Decreto del Presidente della Regione 26 aprile 2011, n. 086/Pres.

Legge regionale 30 settembre 1996, n. 42, articolo 6, comma 5. Approvazione della variante n. 4 al progetto del Parco intercomunale delle Colline carniche, come adottata dalle Amministrazioni comunali di Villa Santina, Enemonzo, Lauco e Raveo.

PARCO INTERCOMUNALE DELLE COLLINE CARNICHE

Variante n.4

Parco intercomunale delle Colline Carniche
Zonizzazione
Scala originaria 1:5.000

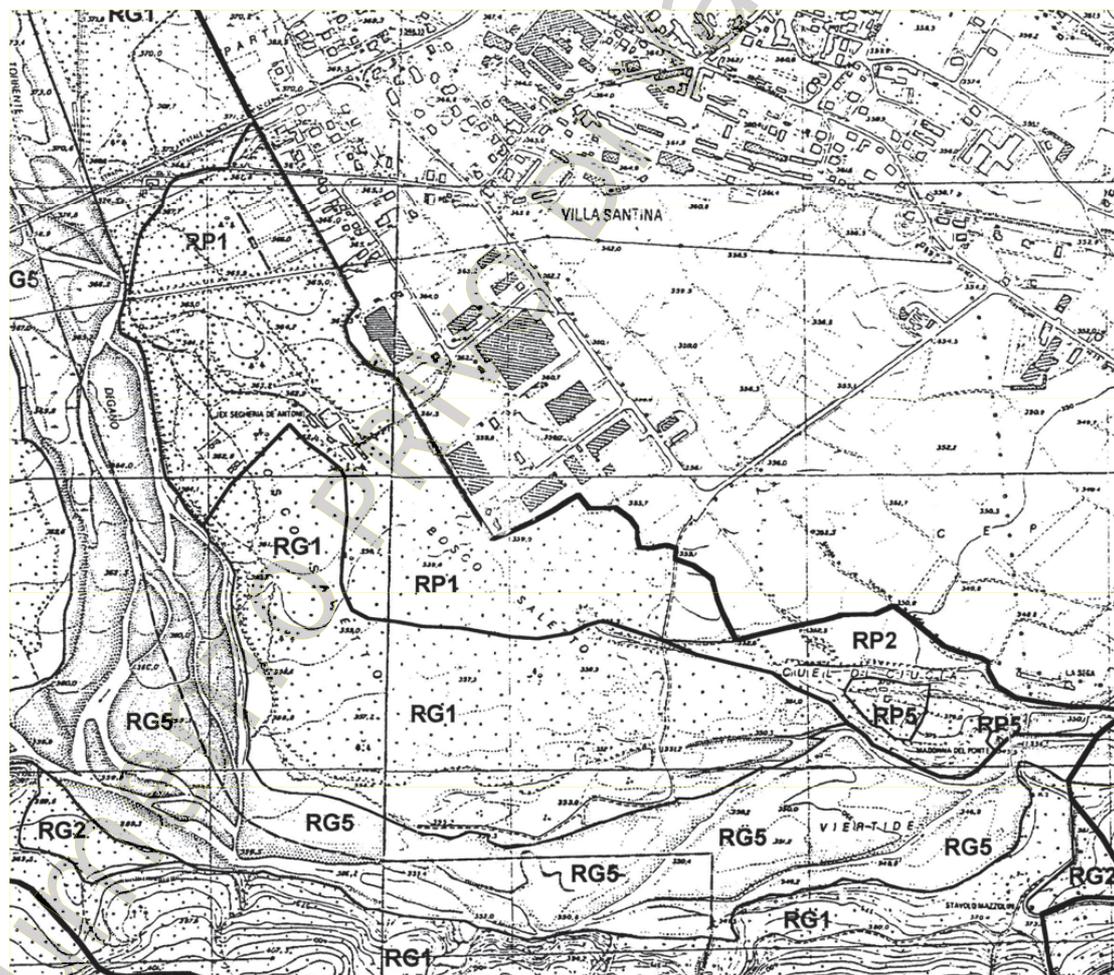
Zona interessata dalla variante:
Zona RP1

- 1) modifica alle zone RP1 per permettere le opere di difesa idrogeologica e messa in sicurezza, introducendo al punto 3) "destinazioni d'uso" la frase in corsivo rosso sottolineato, già presente nelle norme di altre zone del parco:

g) opere di difesa idrogeologica utilizzando tecnologie e materiali che creino il minor impatto ambientale e paesaggistico possibile;

Parco intercomunale delle Colline Carniche
Zonizzazione
Scala originaria 1:5.000

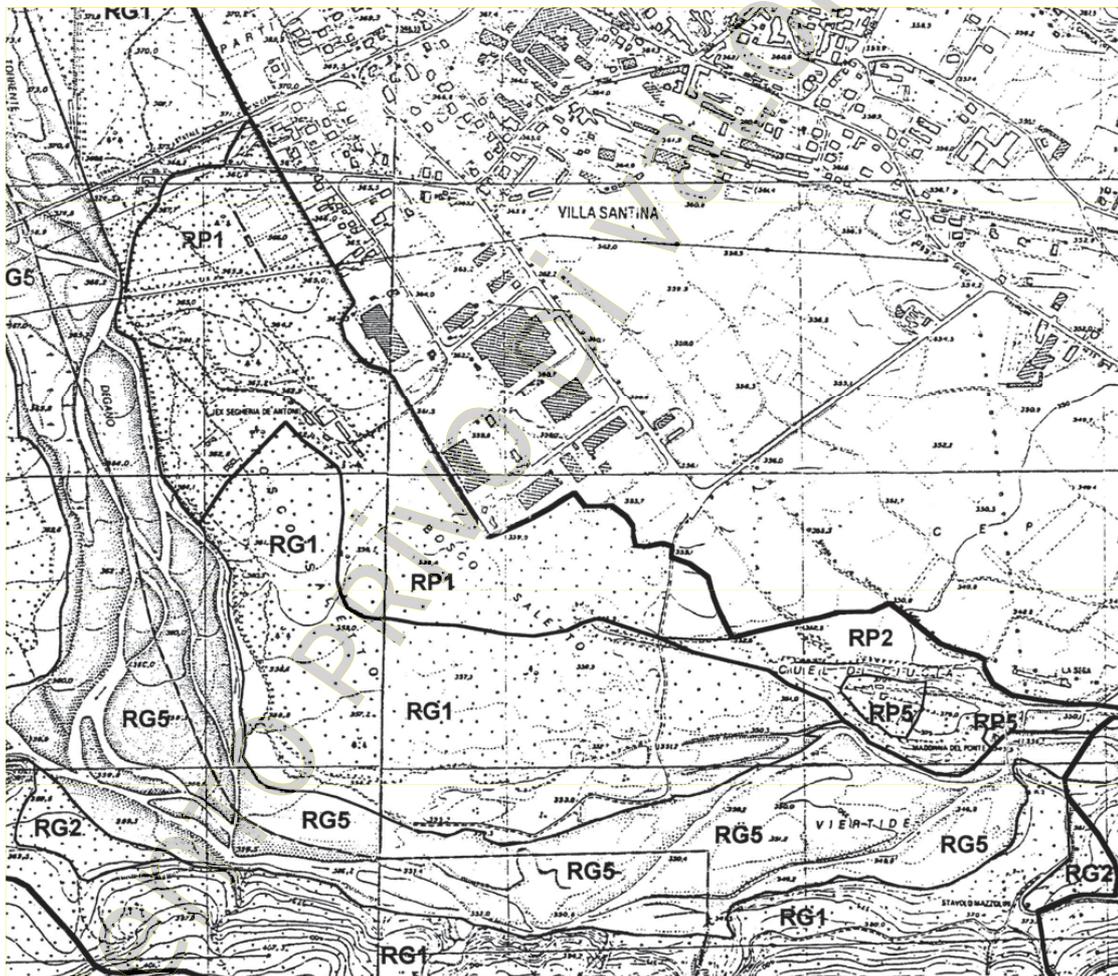
Zona interessata dalla variante:
Zona RP1
